改善箇所説明図

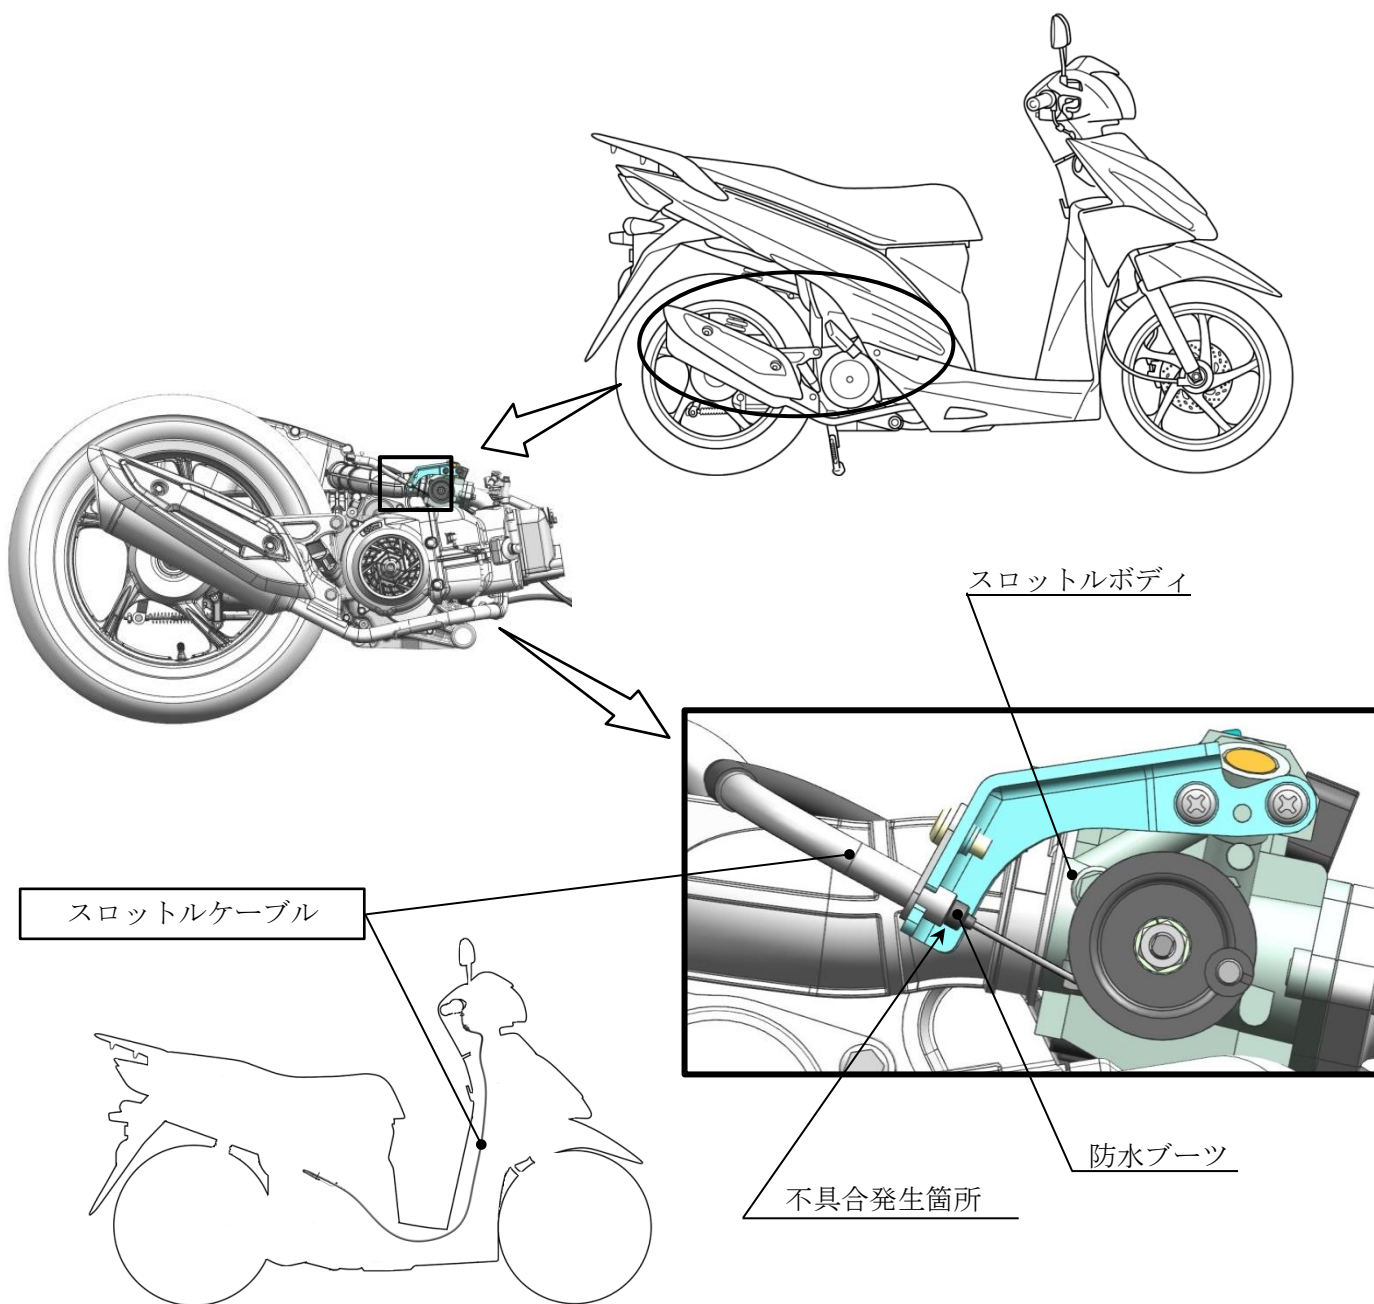
スロットルケーブルにおいて、防水ブーツの製造が不適切なため、設計指示と異なる材料で製造したものがある。そのため、ブーツが早期に劣化、損傷し、雨水等が損傷部からケーブル内部に浸入し、最悪の場合、浸入した水が凍結し、スロットルを操作できずエンジン回転が下がらないおそれがある。

全車両、スロットルケーブルを良品に交換する。

識別：サイドスタンドブラケットに赤色のシールを貼付する。
